PARDUBICKÝ KRAJ

ZPRÁVA O UPLATŇOVÁNÍ ZÁSAD ÚZEMNÍHO ROZVOJE PARDUBICKÉHO KRAJE

**návrh pro projednání dle ust. § 88, § 89 a § 107 zákona č. 283/2021 Sb., stavební zákon,
ve znění pozdějších předpisů**

Datum: leden 2025

obrázek 1 – výřez ZÚR Pk s vyznačením rušených koridorů (pracovní podklad KrÚ)

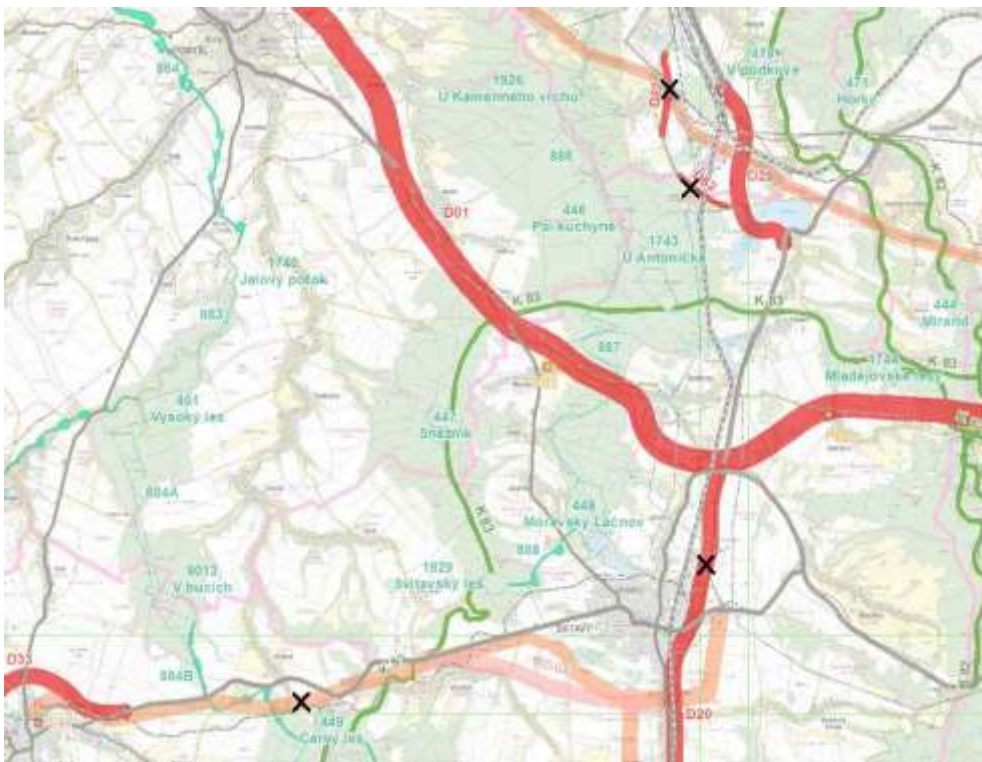
- Upravit čl. (74) dle PÚR ČR. „kapacitní silnice S43“ nahradit „kapacitní komunikace úsek Brno – Moravská Třebová“ v souladu s PÚR ČR.
- Koridor D01 v úseku Opatovice nad Labem – Ostrov a koridory D12, D31, D43, D47 pro přeložky silnic zrušit (obrázek 1). Stavba dálnice D35 v daném úseku a stavby přeložek silnic, které plní funkci přivaděčů na dálnici byly v předmětných koridorech dokončeny.
- Koridor D08 zrušit a koridor D09 pro obchvat města Lázně Bohdaneč zachovat a změnit účel využití koridoru D09 na koridor pro umístění přeložky silnice II. třídy (obrázek 1).

- Zrušit koridor D102 (obrázek 1). Zdvoukolejnění trati Hradec Králové – Pardubice a modernizace uzlu Pardubice byla dokončena.
- Upřesnit podmínky využití dopravních koridorů. Stanovený úkol pro územní plánování v čl. (72b) písm. b) „v územích dotčených koridory nevymezovat nové zastavitelné plochy kromě ploch dopravní a technické infrastruktury“ přeformulovat tak, aby v koridoru bylo nepřípustné provádět změny v území a povolovat stavby, které by znemožnily nebo ztížily umístění a realizaci stavby dopravní infrastruktury.

obrázek 6 - koridor E12 ze ZÚR Pk zobrazený nad Územním plánem Chrudim (pracovní podklad KrÚ)

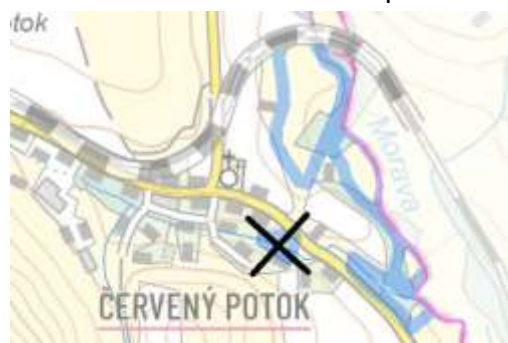
- Koridor E07 z důvodu realizace nadzemního vedení 2x110 kV TR Svitavy – Polička zrušit (obrázek 2).
- Koridor E12 v ZÚR Pk optimalizovat s využitím Územního plánu Chrudim a při respektování realizovaného obchvatu Chrudimi (obrázek 6).
